改善箇所説明図

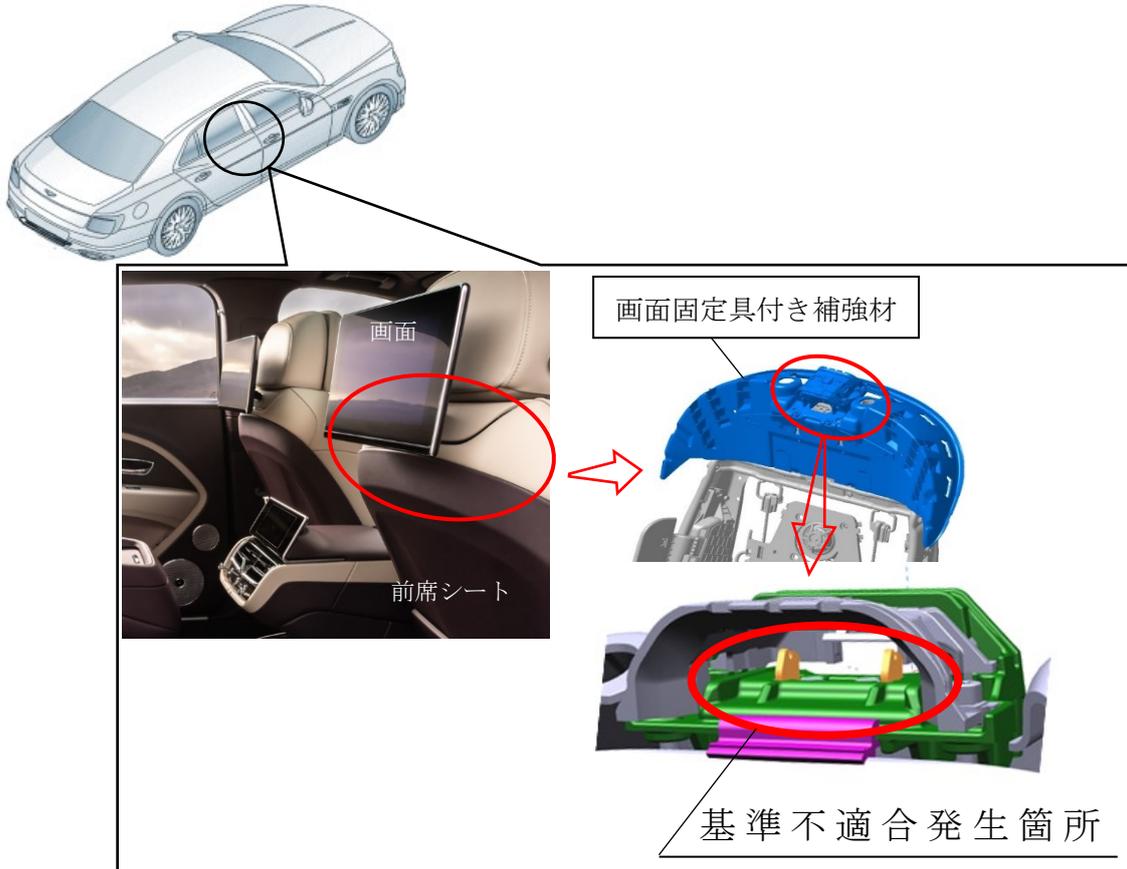
後席乗員用マルチメディアシステムの脱着式画面を装着する固定具において、組立指示が不適切なため、固定具が間違って組立てられている、または一部の部品が取付けられていないものがある。そのため、当該画面を装着した時に固定が不十分となり、車両衝突時に画面が外れ、乗員が負傷するおそれがある。

全車両、後席用マルチメディアシステムの脱着式画面の固定具を点検し、間違って組立てられている、または一部の部品が取付けられていない場合は良品に交換する。

識別：右側前席シートのハーネスに黄色のペイントを塗布する。
